No.4

建設機械の稼働に伴う騒音の予測手順

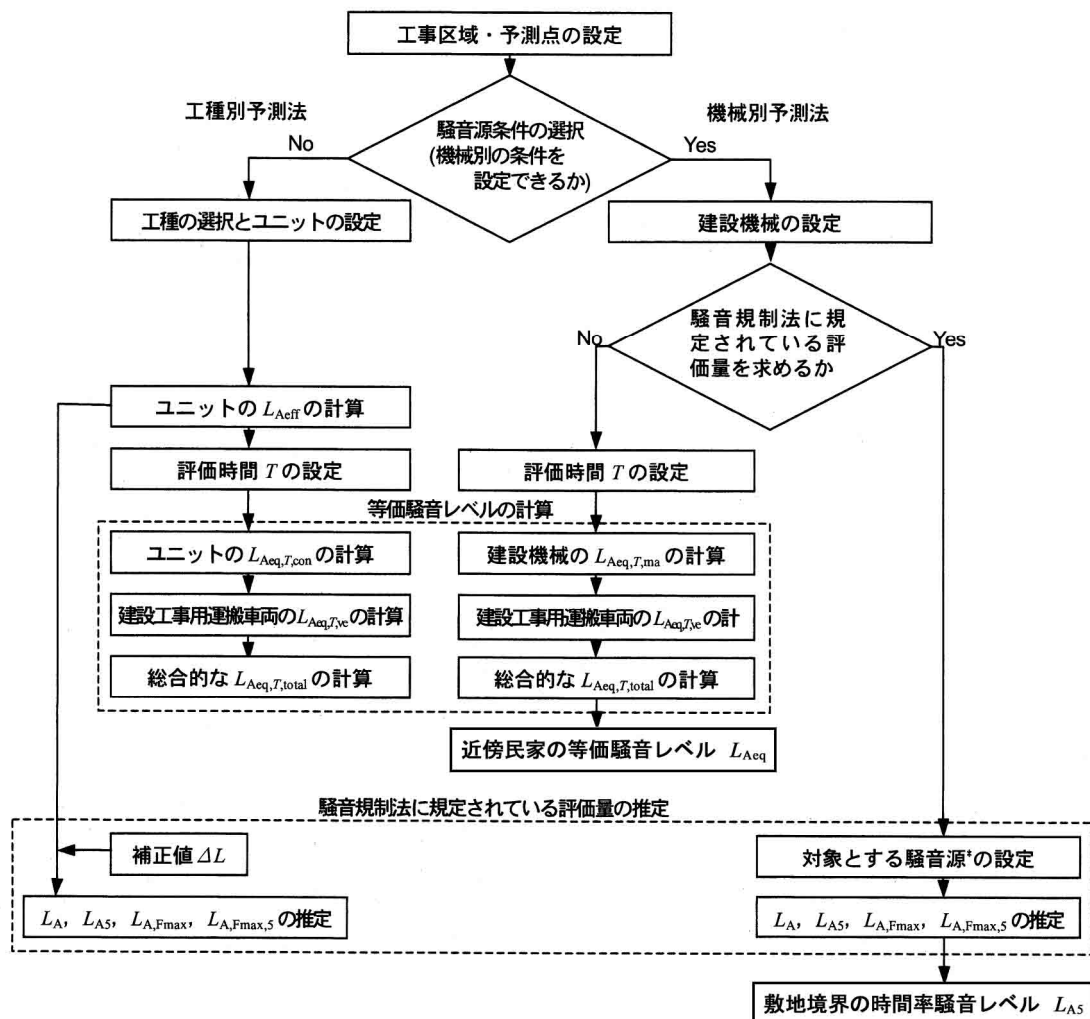
・資料 1-2 の 3 ページのフローチャートに日本音響学会と記載されているが、正しくは日本音響学会のフローチャートを利用して事業者が作成をしたものなので記載として適切ではない。このフローチャートに一番下の敷地の境界線や近傍民家の等価騒音レベルなど追加して表示すれば、より分かりやすくなる。

ご指摘のとおり、音響学会のフローチャートの下部に、「敷地境界の時間率騒音レベル」、「近傍民家の等価騒音レベル」を追加したものを評価書に記載します。

また、本文ではフローチャートの機械別予測法であることを記述します。
